## УКАЗАНИЕ

09.08.2004 № 1247/1590

Шифр ЭЦМ 158, ЭЦБ 178

Г Изменения в схеме комплекта включения  
медленнодействующих повторителей путе-  
вых реле и дополнение к "Инструкции по  
пользованию устройствами СЦБ"

Рисунок 1

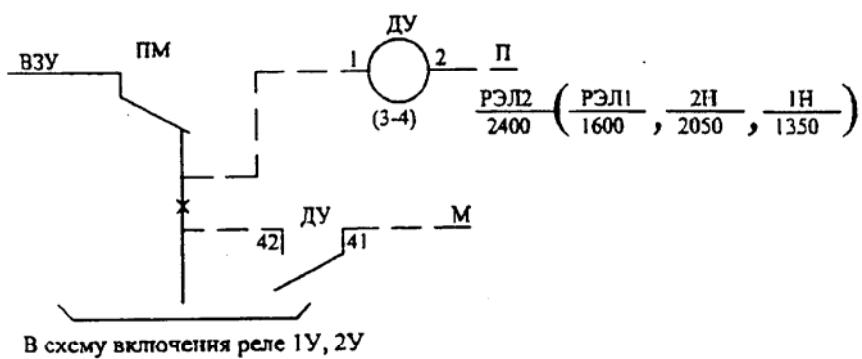
1. В типовых материалах для проектирования "Электрическая централизация промежуточных станций с маневровой работой ЭЦ-12-2000", 410002, альбом 2 стр.113, "Электрическая централизация типа ЭЦ-К-2000", 419320, альбом 2, стр.22, "Электрическая централизация промежуточных станций с маневро-03", 410304, альбом 2, стр.24, "Электрическая централизация с индустриальной системой монтажа ЭЦИ", том III "Исполнительная группа" чертежи 418901-03-ТО л.6, в технических решениях 419929-СЦБ.ТР "Электрическая централизация с индустриальной системой монтажа ЭЦИ-99", альбом 3 "Электрические принципиальные схемы", стр.35 - в схеме комплекта включения медленнодействующих повторителей путевых реле МСП (реле 1У, 2У, 1М, 21М, ПМ) обнаружена возможность несрабатывания реле МСП после проследования поезда, если одно из МСП в результате повреждения (например, потеря контакта на обмотке реле) не срабатывает и не выключает свое реле ВСП. Произойти это может потому, что сразу после обесточивания реле ПМ образуется цепь возбуждения реле 1У (2У) по шине ВЗУ от контакта реле ВСП, не выключившегося из-за несрабатывания реле МСП из-за повреждения и образуется цепь срабатывания новых ВСП по шине ВСП. И хотя новое реле ВСП из-за срабатывания по одной обмотке должно сработать и встать на самоблокировку быстрее, чем реле 1У (2У) выключит шину ВСП своим тыловым контактом (так как обмотки реле 1У (2У) соединены последовательно и имеют большую индуктивность) однако, из-за разброса временных характеристик этого может не произойти.

Для исключения такой возможности следует установить дополнительное реле ДУ и изменить схему включения реле 1У, 2У по рисунку 1
